2022再計発第112号

再処理事業所再処理事業変更許可申請書

本文及び添付書類の一部補正について

令和3年4月28日付け2021再計発第65号により申請しました当社再処理事業所再処理事業変更許可申請書の本文及び添付書類を別添1及び別添2のとおり一部補正いたします。

第9.16-1 図 緊急時対策建屋換気設備の系統概要図

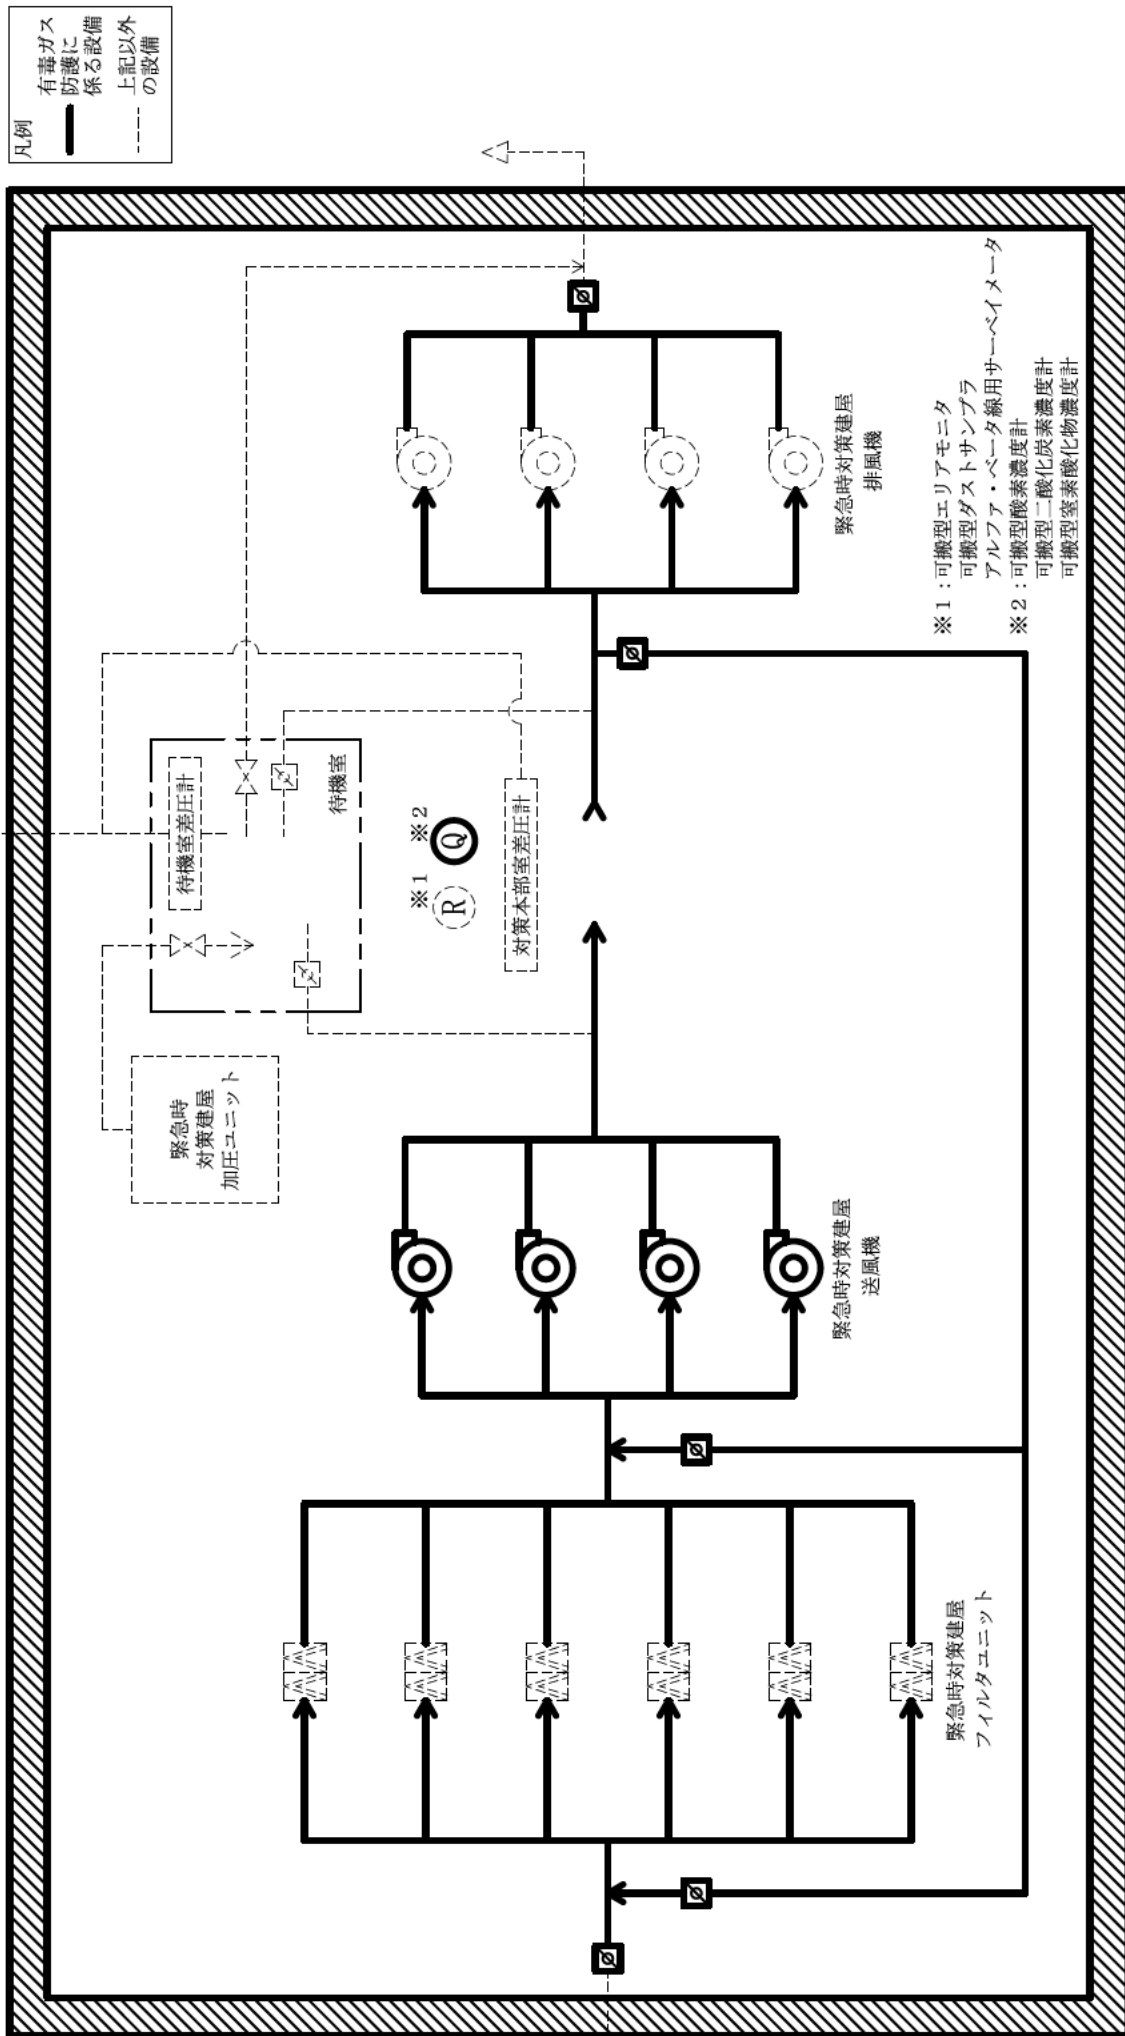
第9.16-1図	緊急時対策建屋換気設備の系統概要図 〔追加〕
第9.16-1図	データ収集装置及びデータ表示装置の系統概要図 〔番号を第9.16-2図に変更〕
第9.16-2図	緊急時対策建屋機器配置図（地下1階） 〔番号を第9.16-3図に変更〕
第9.16-3図	緊急時対策建屋機器配置図（地上1階） 〔番号を第9.16-4図に変更〕
第9.16-4図	緊急時対策建屋換気設備の系統概要図 〔番号を第9.16-5図に変更〕
第9.16-5図	情報収集装置及び情報表示装置の系統概要図 〔番号を第9.16-6図に変更〕
第9.16-6図	緊急時対策建屋電源設備の系統概要図 〔番号を第9.16-7図に変更〕
第9.16-7図	燃料補給設備の系統概要図 〔番号を第9.16-8図に変更〕

緊急時対策建屋換気設備の系統概要図を第9.16-1図に示す。

第3.1-1図 組織図

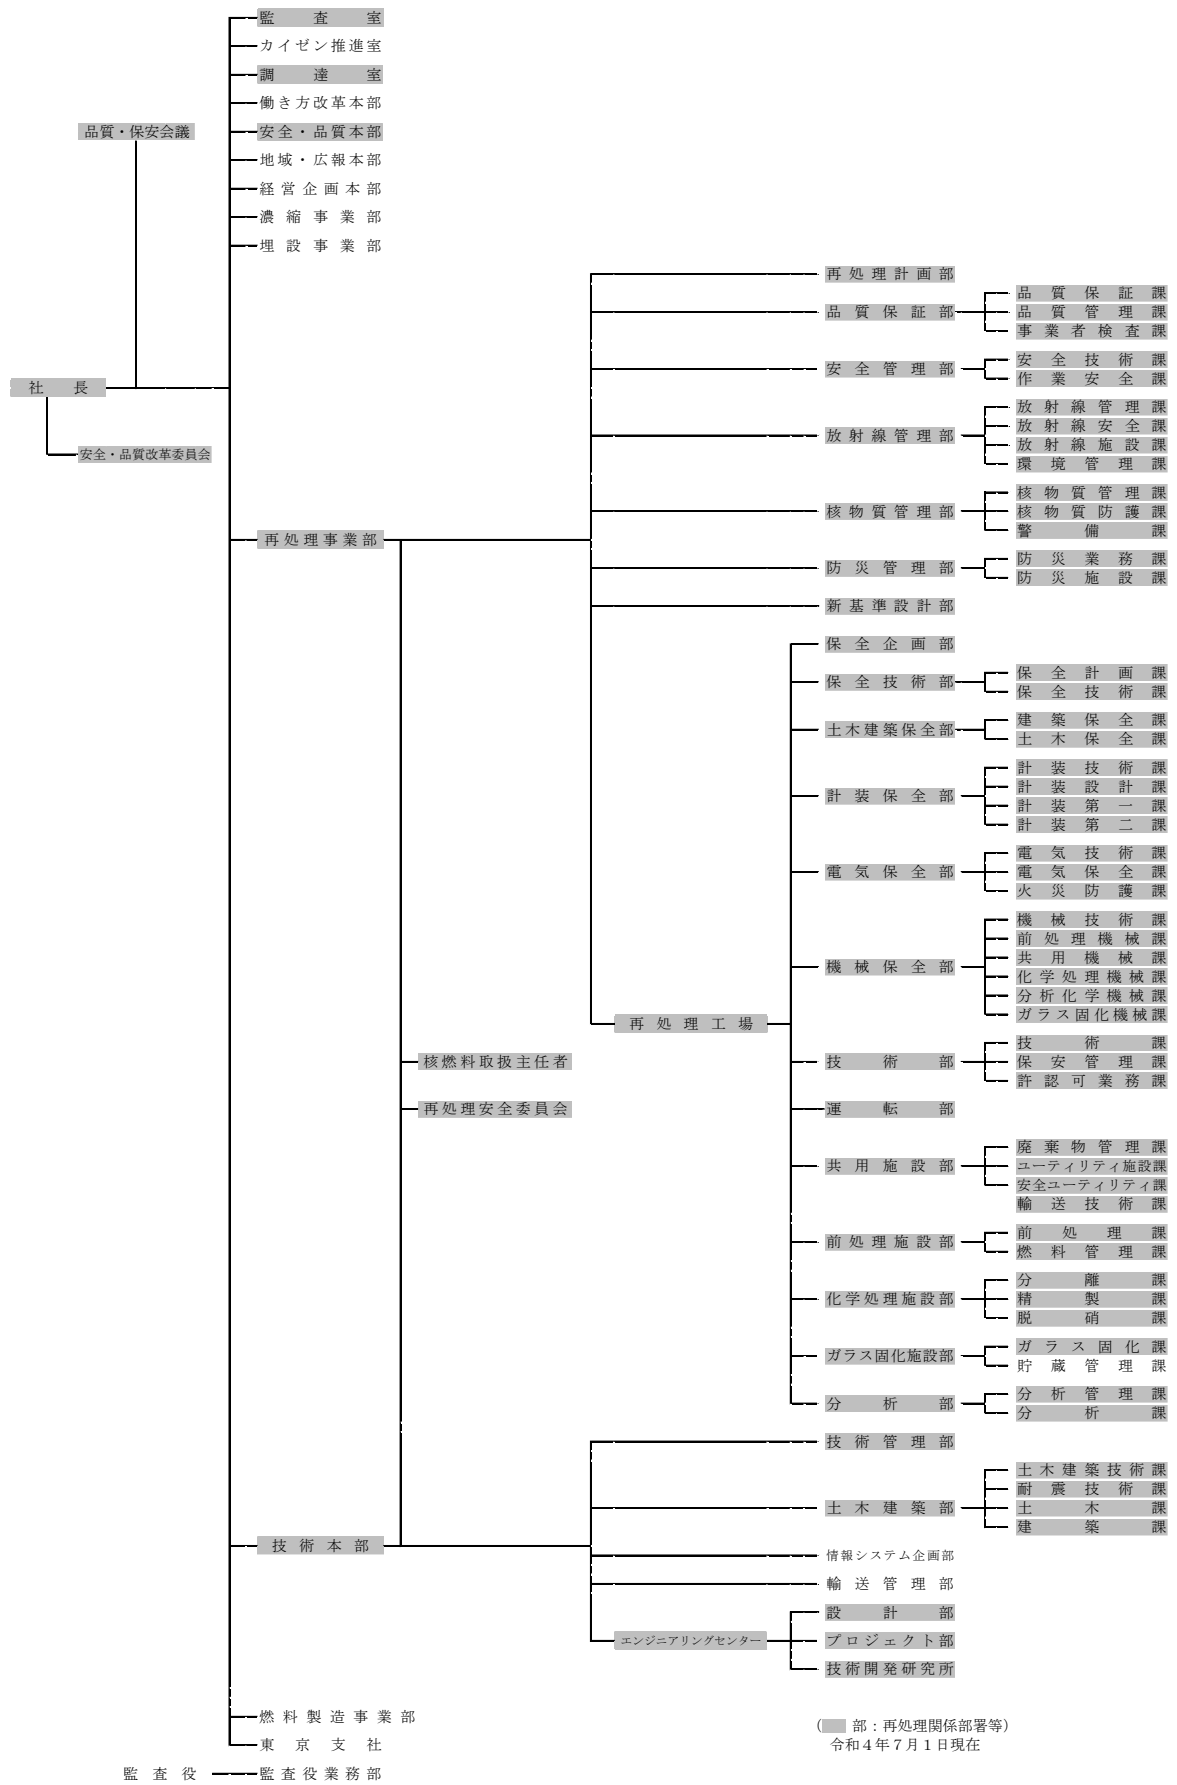
ページ	行	補 正 前	補 正 後
表紙	上から 1 行	別添－ 6	別添－ 7
9－17	—	下記の図。 第 3.1－ 1 図 組織図	別紙－ 1 の図に変更する。
